PRONUNCIAMIENTO N° 454-2023/OSCE-DGR

Entidad: Gobierno Regional de Junín Sede Central.

Referencia: Licitación Pública n.º 5-2023-GRJ-CS-1, convocada para la contratación de la ejecución de obra: “Mejoramiento de la prestación del servicio educativo de la I.E. San Ramón de niveles inicial, primaria, secundaria y básica alternativa - Tarma - Tarma - Junín Tarma del distrito de Tarma - provincia de Tarma - departamento de Junín”

Imagen n.º 01: Captura del mensaje generado al descomprimir los archivos referidos a los planos de la especialidad de ‘comunicaciones’.

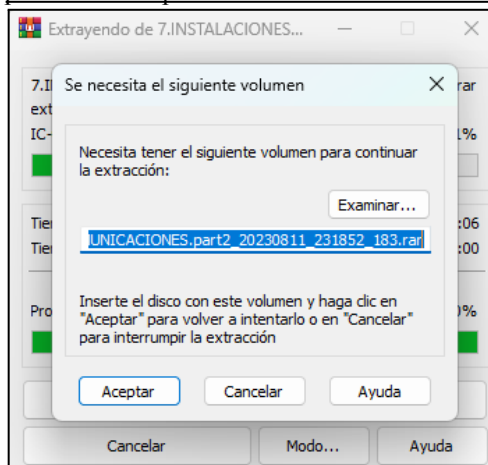
- De la revisión del extremo correspondiente a los ‘Planos de ejecución de obra’, incluidos en la sección 2 del Expediente Técnico de Obra publicado en el SEACE, se evidencia, entre otros, la inclusión de los archivos denominados ‘7. INSTALACIONES DE COMUNICACIONES.part1.rar’ y ‘7. INSTALACIONES DE COMUNICACIONES.part2.rar’, sin embargo, al proceder a descomprimir los mismos, si bien se muestra un listado de carpetas contenidas de planos, se genera un mensaje donde se solicita un archivo adicional para culminar con el proceso, tal como se muestra en la imagen n.º 01 adjunta a continuación:

De lo expuesto, se colige que faltaría un archivo de planos correspondiente a la especialidad de ‘Comunicaciones’.

De lo expuesto, respecto a los planos de la especialidad de 'comunicaciones', se evidencia que la Entidad habría publicado dentro de la plataforma del SEACE los archivos comprimidos '7. INSTALACIONES DE COMUNICACIONES. part1.rar' y '7. INSTALACIONES DE COMUNICACIONES.part2.rar', siendo que acorde lo señalado por el área usuaria, existe una parte faltante denominada '7. INSTALACIONES DE COMUNICACIONES.part3.rar'.

Ahora, si bien la Entidad no publicó un archivo con el cual se podría descomprimir los planos de instalaciones de comunicaciones en su totalidad, se advierte que los planos faltantes corresponden a ambientes del proyecto relativos al acceso de los servicios de telecomunicación, mas no a las especialidades principales; por lo cual, cabe detallar que la Entidad habría publicado en el SEACE los planos correspondientes al proyecto, subsanando con motivo del pliego absolutorio los planos complementarios faltantes, a través de un link, el cual no pertenece al dominio del SEACE y sería vulnerable a modificaciones posteriores.

- **Se incluirá** en el comprimido correspondiente a las bases integradas definitivas los archivos completos referidos a los planos de la especialidad de ‘comunicaciones’.
